**AOV/SUA L 020/2016**

**“COPERTURA DELLO STADIO DEL GHIACCIO – DOBBIACO“**

**“ÜBERDACHUNG DES EISPLATZES – TOBLACH“**

### Chiarimenti e rettifiche - Klarstellungen und Richtigstellungen

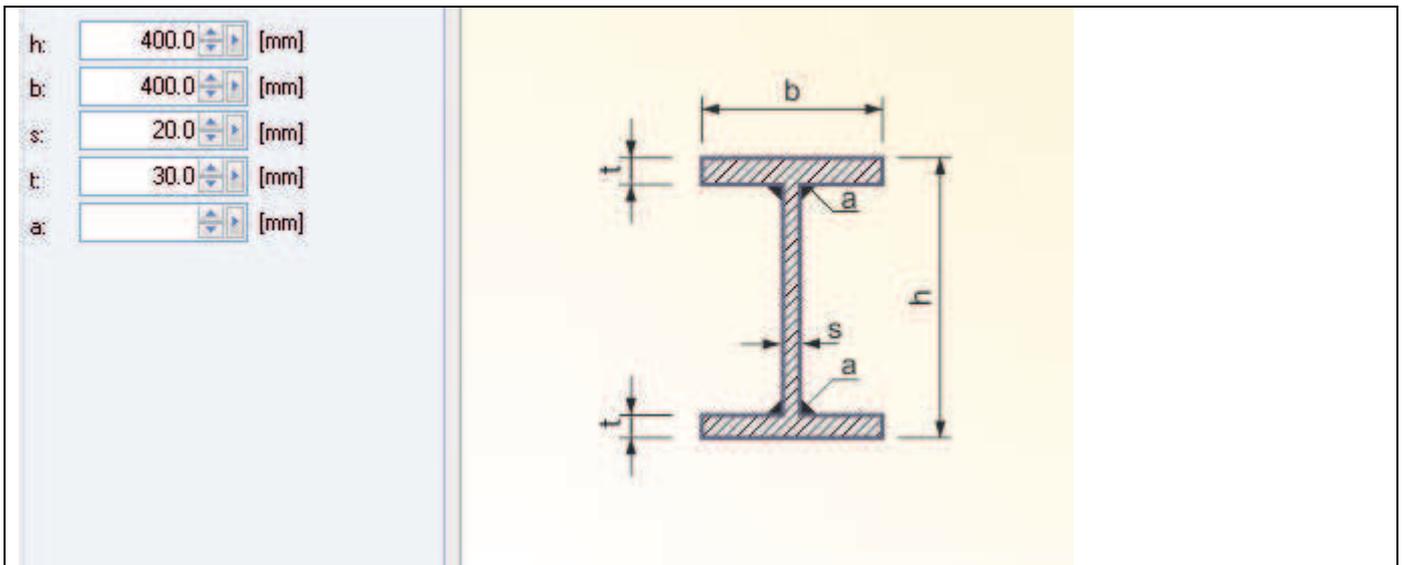
Le travi metalliche degli allineamenti B e C non sono commerciali, ma sono costituite da un profilo saldato identificato in questo modo:

trave superiore IS 500/400/20/30 ; trave inferiore IS 400/400/20/30.

Nei disegni della carpenteria (ST4.1, ST4.2, ST4.3, ST4.4) manca una sezione quotata delle suddette travi in modo tale da poter vedere le dimensioni dei singoli elementi e quali sono i cordoni di saldatura previsti.

Chiediamo pertanto di avere i dettagli necessari per poter eseguire una stima dei costi di queste travi : dimensioni dei singoli elementi che compongono il profilo saldato e le indicazioni delle saldature da eseguire.

Die Stahlträger der Achsen B und C sind nicht Standardprofile, sondern sind aus einem Profil mit folgenden Eigenschaften zusammengesetzt:

Oberer Träger IS 500/400/20/30 ; unterer Träger IS 400/400/20/30.

In den Stahlbauzeichnungen (ST4.1, ST4.2, ST4.3, ST4.4) fehlt ein Schnitt mit den Angaben der Dimensionen der einzelnen Elemente und die Details zu den Schweißnähten.

Es wird um die Weiterleitung von erforderlichen Details gebeten, welche eine Kostenschätzung der Träger ermöglichen: Die Dimensionen der einzelnen Elemente, welche das verschweißte Profil ergeben, sowie die Angaben zur Schweißverbindung.

Risposta:

Vedasi sotto i grafici con i parametri delle 2 travi. Saldatura secondo le indicazioni nei disegni di carpenteria.

Antwort:

Siehe unten die Grafiken mit den Parametern. Schweißverbindungen lt. den Angaben in den Stahlbauzeichnungen.
